Aménagement hydroélectrique de la rivière Sheldrake au site de la Courbe du Sault

Étude d'impact sur l'environnement
RÉPONSES AUX QUESTIONS ET COMMENTAIRES DE L'ACEE

2^{ème} SÉRIE

Juin 2009

TITRE:
**PRISE D'EAU:
DÉTAILS DE LA PASSE À POISSONS
DE DÉVALAISON**

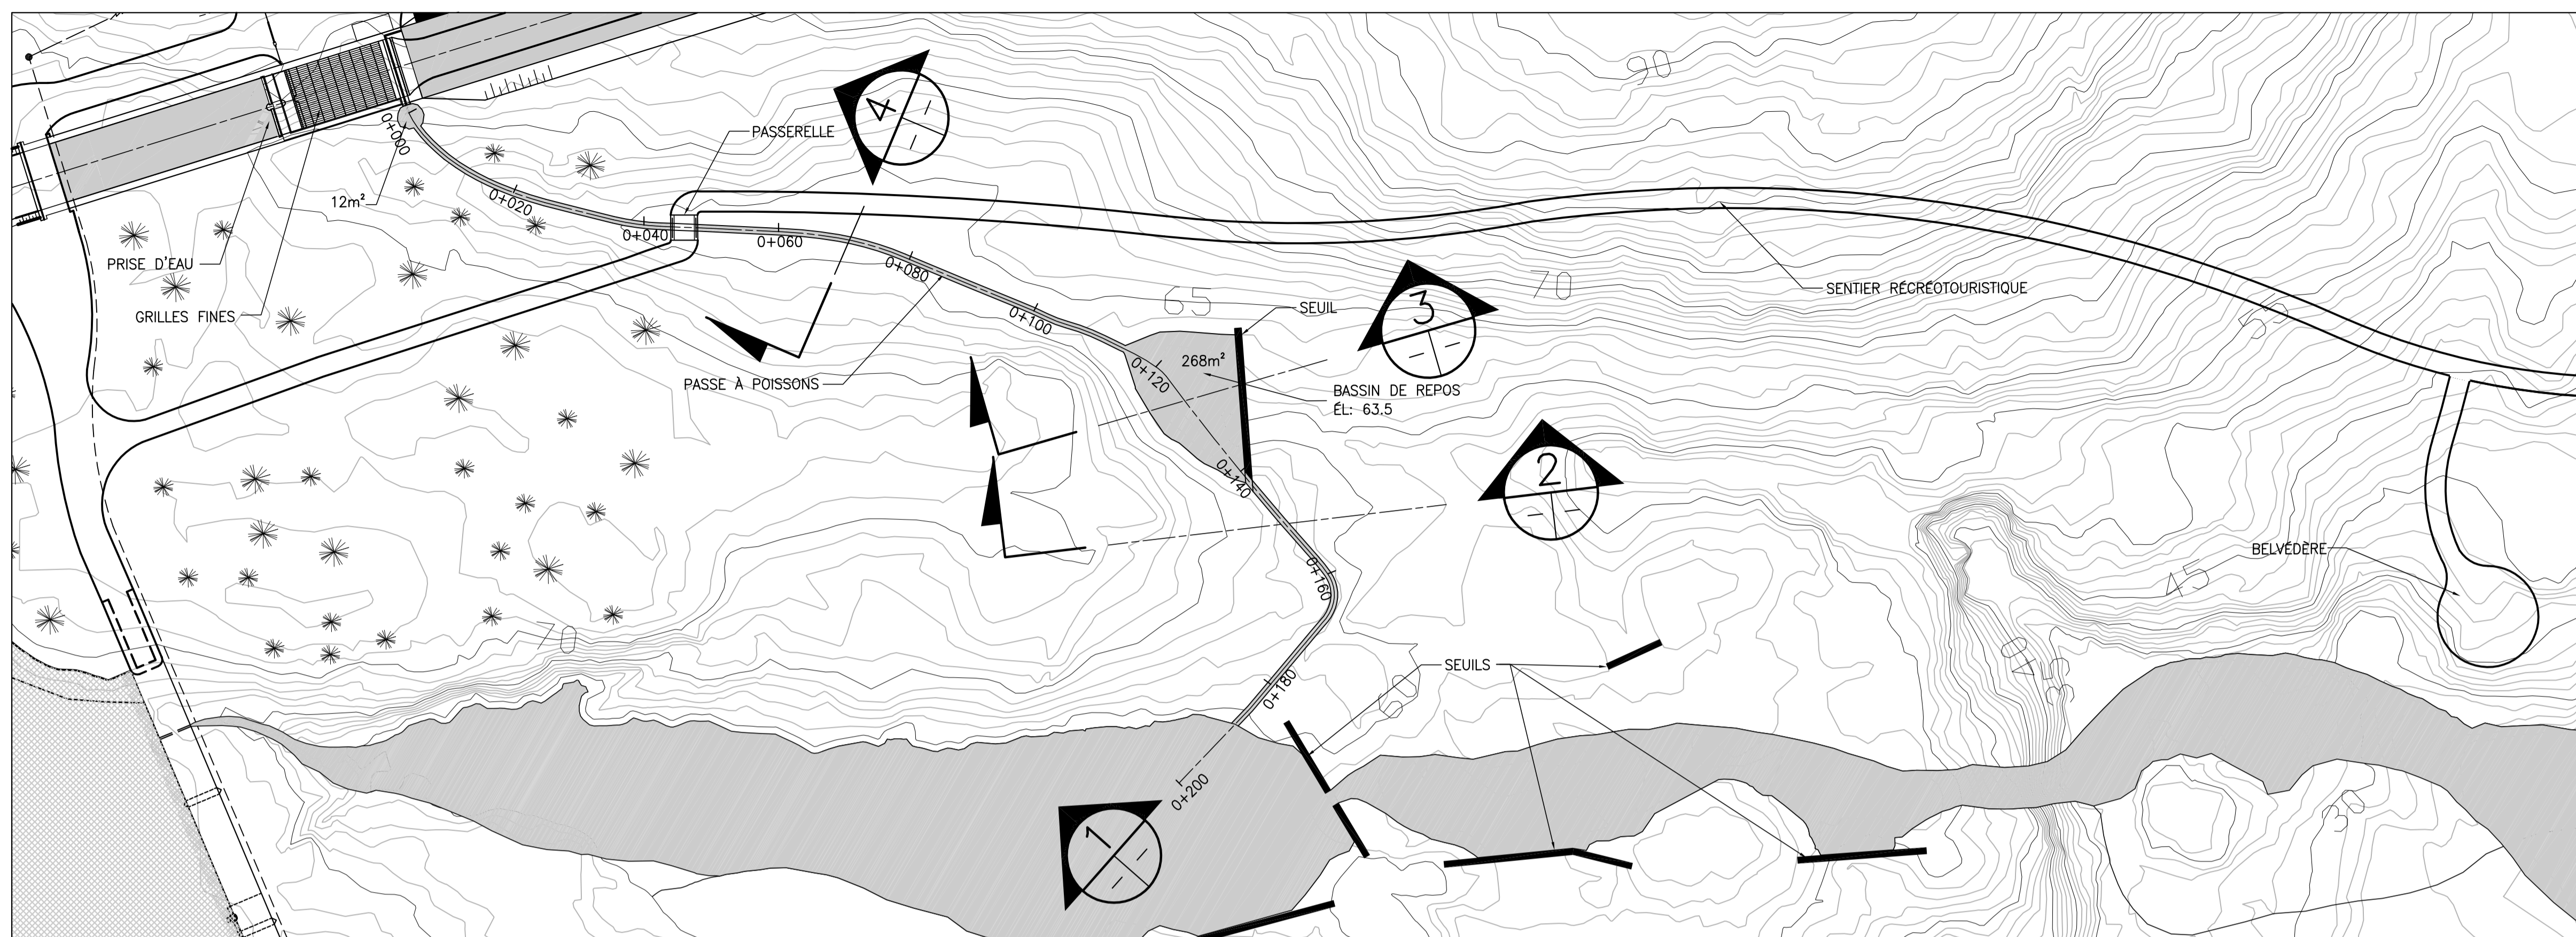
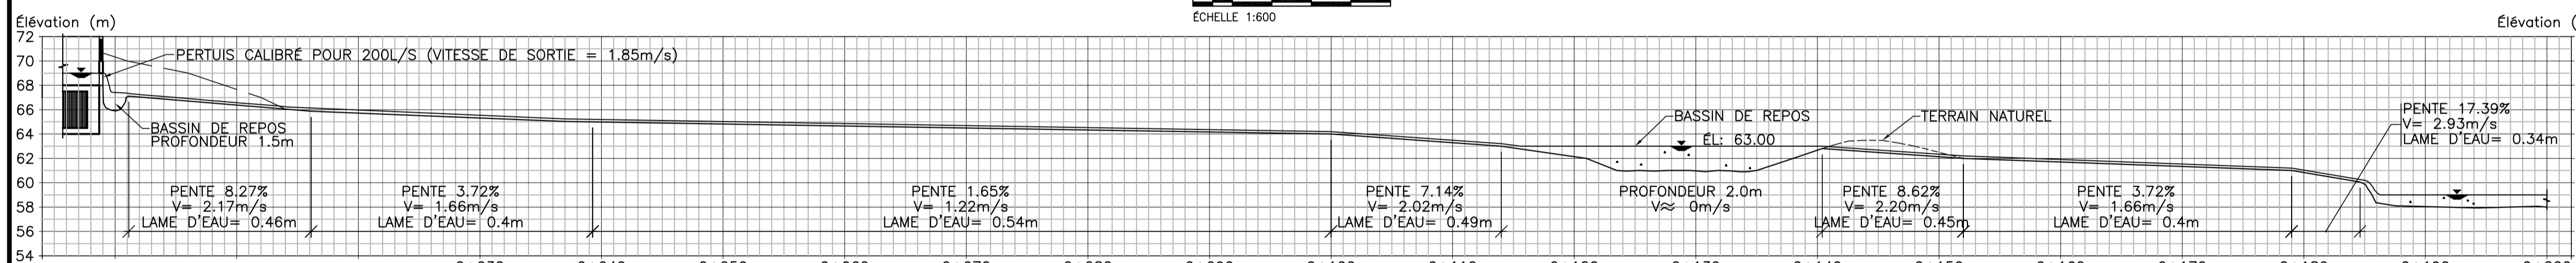
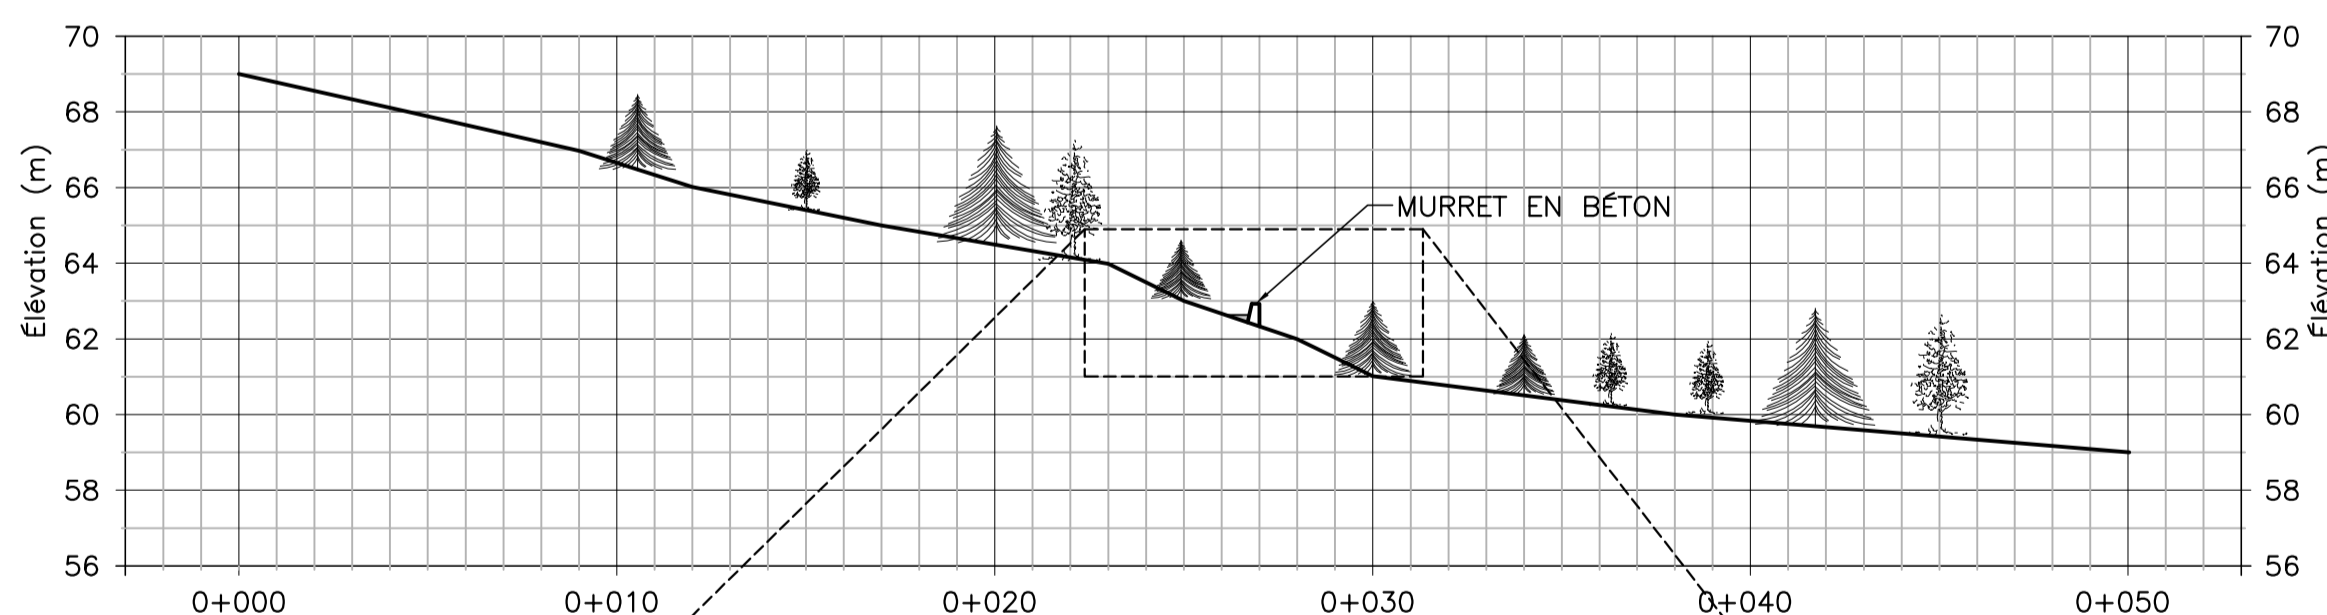
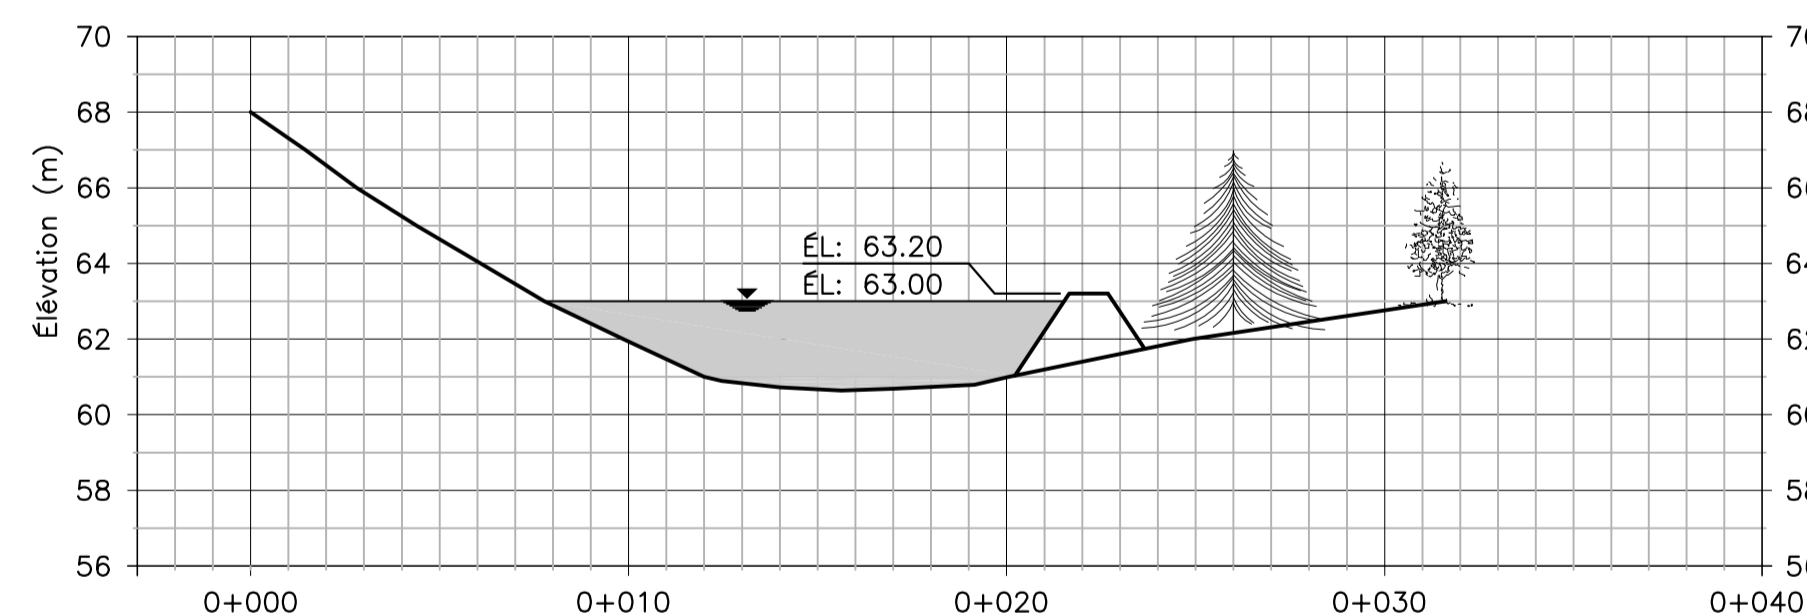
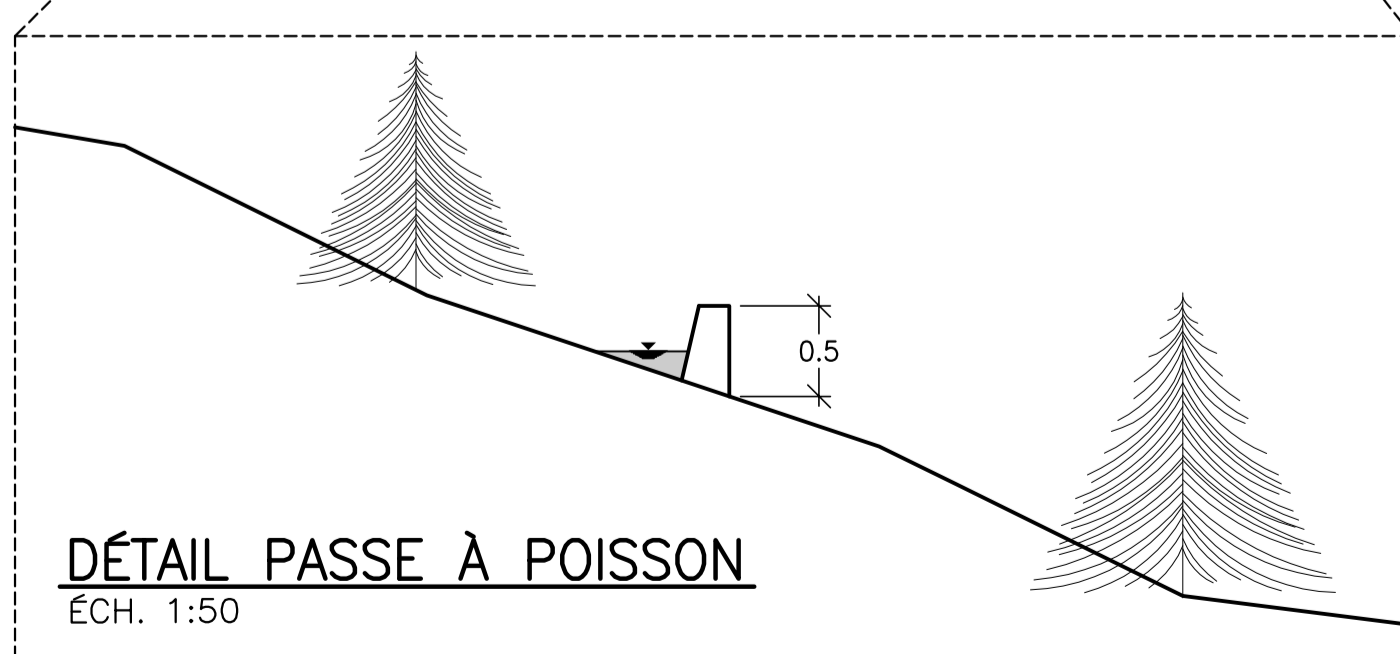
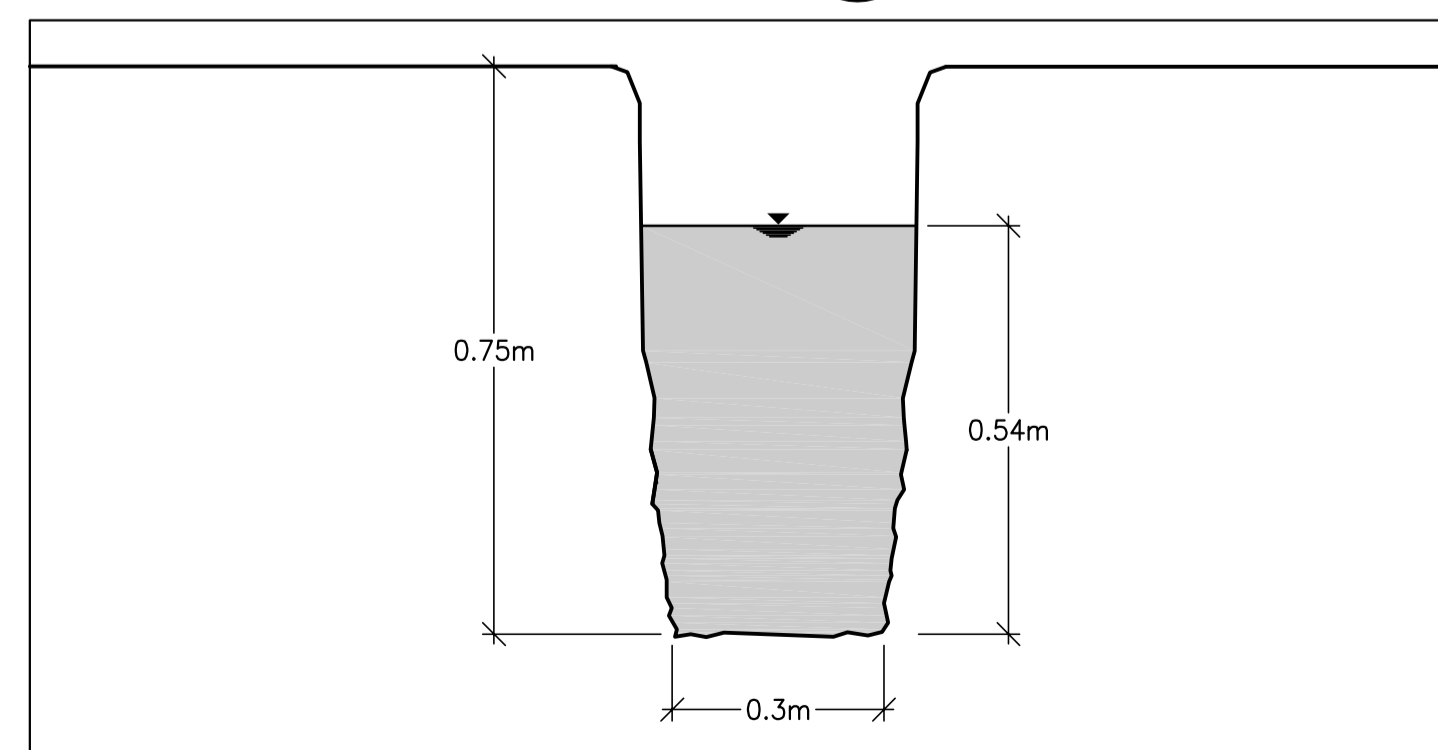
Selon le promoteur, le caniveau de dévalaison a été conçu de façon à avoir 200 mm d'eau pour un débit de 200l/s. On constate sur le dessin D-V6-014 que le caniveau sera taillé dans le roc et il aura une largeur de 200 mm et une profondeur de 200 mm. En supposant que les calculs ont été faits pour la pente faible (environ 1.3%) retrouvée entre le ch :0+000 et 0+089, le MPO est d'avis que la profondeur d'écoulement dans le caniveau entre les ch :0+089 et 0+096 sera beaucoup plus faible étant donné la pente beaucoup plus élevée (29%). De plus, considérant que le caniveau sera taillé dans le roc et qu'il y aura probablement sur les parois des arêtes qui pourraient blesser les poissons, le MPO est d'avis que le débit de dévalaison et les dimensions du caniveau sont trop petits.

- Augmenter le débit de dévalaison afin d'entraîner davantage les poissons dans l'ouvrage prévu à cette fin et concevoir un caniveau de dévalaison de plus grande dimension. Pour ce faire, il pourrait être envisagé de fournir en tout temps la totalité du débit réservé pour la dévalaison (0.3 m³/s) en fermant l'échancrure prévue au droit du seuil déversant. Le promoteur devra également étudier la possibilité de diminuer le débit esthétique, voire dédier entièrement celui-ci au débit de dévalaison.*
- Concevoir un caniveau en béton afin d'avoir des parois moins dangereuses pour la dévalaison des poissons, à tout le moins sur le tronçon ayant la forte pente (entre les ch :0+089 et 0+096) et donc de grandes vitesses*

L'initiateur du projet est toujours d'avis que la passe à poissons présentée sur le dessin D-V6-014 est adéquate pour assurer la dévalaison de l'omble de fontaine. L'ouvrage a été conçu afin d'assurer une lame d'eau d'au moins 20 cm dans tous les segments de la passe y compris celui dont la pente fait 29 %. Il a été cependant convenu lors de la séance du BAPE tenue le 21 mai 2009 en après-midi que la passe à poissons allait être modifiée.

Ce changement au projet a permis de reprofiler le caniveau de dévalaison sur une plus grande distance, c'est-à-dire 187 m plutôt que 85 m. La nouvelle passe suit un fossé naturel qui draine les eaux de pluie et de fonte de neige et comporte désormais deux bassins de repos pour le poisson. Elle possède maintenant une pente moyenne de 4,8 % plutôt que 10,6 %. Par ailleurs, elle présente une pente maximale de 11,4 % plutôt que 29 %. À partir du chainage 0+140, le caniveau sera creusé afin de ramener le débit de la passe à poissons dans le segment 10. Le plan de détails D-V6-R2-018 présenté à l'annexe A rend compte des principales caractéristiques rattachées à chacun des segments de la passe (i.e. pente, vitesse d'écoulement et lame d'eau). Les deux bassins de repos sont situés tout juste à l'aval du pertuis d'entrée de la passe à poissons puis entre les chaînages

0+117 et 0+141 plus en amont. Le premier bassin a une profondeur maximale de 1,5 m contre 2 m pour le deuxième. Par ailleurs, leurs superficies sont respectivement de 12 m² et de 268 m².

Le passage entre la prise d'eau et le canal de dévalaison est constitué d'un pertuis calibré pour laisser passer un débit de 200 L/s entre sa crête et la surface libre d'écoulement pour le niveau d'exploitation à 69 m. Le pertuis a été redessiné afin de doubler sa superficie, i.e. 1 800 cm² contre 900 cm². Le pertuis fait 0,5 m par 0,36 m et débouche directement sur une chute de 2 m qui créera une vitesse de 1,85 m/s à la sortie du pertuis.

L'initiateur du projet est d'avis qu'il n'y a pas matière à augmenter le débit de dévalaison. Ce dernier a été déterminé en regard des caractéristiques des ouvrages pour assurer une dévalaison efficace des poissons. Par ailleurs, la nouvelle configuration du canal de dévalaison générera, avec des pentes généralement douces (de 1,65 à 17,39 % pour une moyenne de 4,8 %), des vitesses relativement faibles (de 1,22 à 2,93 m/s) et des lames d'eau toujours supérieures à 20 cm (de 40 à 54 cm) La dévalaison des poissons sera encore plus sécuritaire par rapport aux arêtes rocheuses possibles contre lesquelles le MPO craignaient qu'ils ne se blessent.
